Правила № 73 ООН (боковые защитные устройства)

### **Предложение по поправкам серии 02 к Правилам № 73 ООН (боковые защитные устройства)**

**Представлено экспертом от Японии\***

Рис. 2

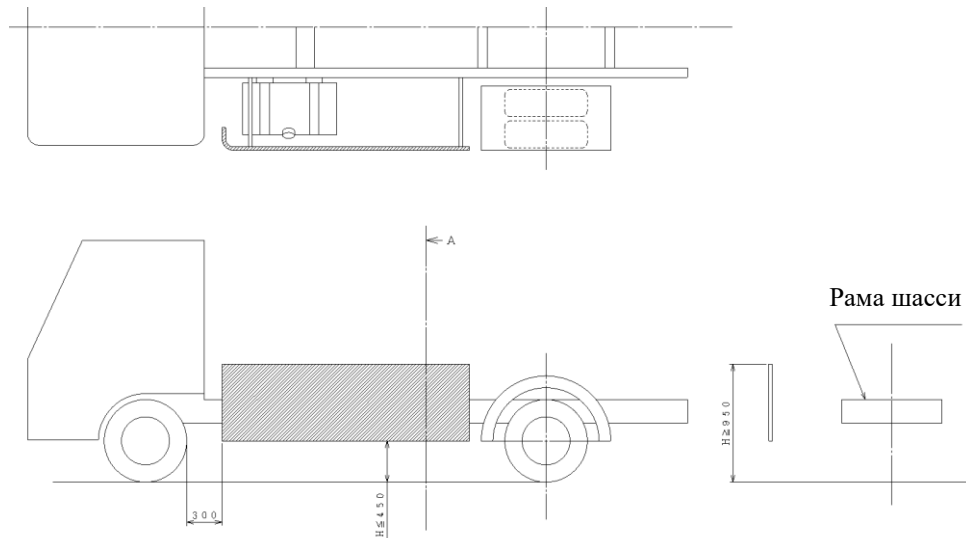
12.9.1 если плоскость, указанная в пункте 12.9, не пересекает конструкцию транспортного средства **или пересекает конструкцию транспортного средства на высоте свыше 1,3 м над уровнем грунта**, то верхний край должен находиться ~~на уровне поверхности грузовой платформы или на расстоянии 950 мм от уровня грунта~~ **в зависимости от того, какое расстояние меньше** (см. рис.2 ниже);

Рис. 3

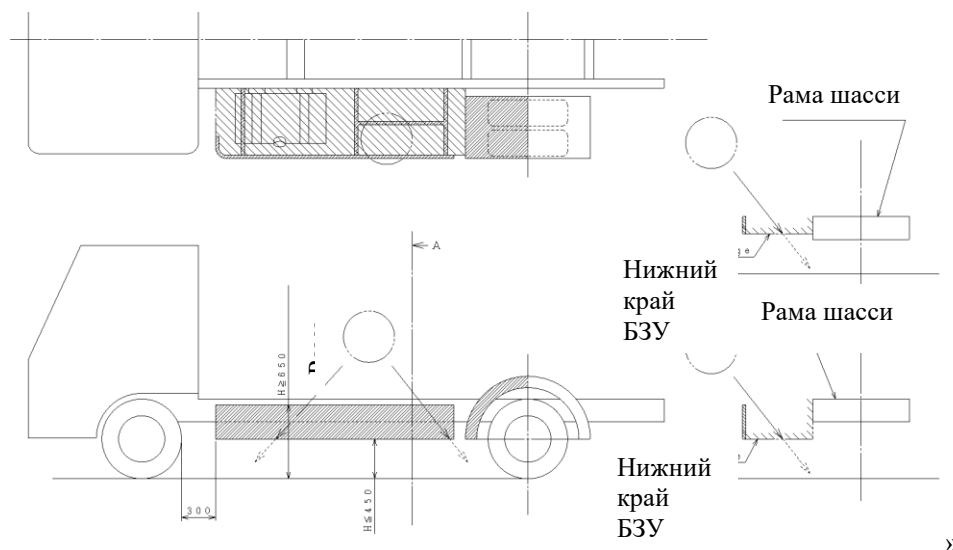
Верхний край БЗУ находится на высоте [650] мм над уровнем грунта или на одном уровне с поверхностью рамы шасси, в зависимости от того, какое из этих значений меньше, а конструкция спроектирована таким образом, чтобы предотвратить падение велосипедистов под транспортное средство над БЗУ (см. рис. 2 ниже).

Предотвращение падения должно быть продемонстрировано таким образом, чтобы конструкция не допускала падения сферы диаметром [450] мм на грунт из зоны, огражденной БЗУ, рамой шасси и крылом транспортного средства.

По просьбе изготовителя могут быть приняты и другие методы для обеспечения соответствия этому требованию. Степень достаточности метода предотвращения падения определяется к удовлетворению технической службы.
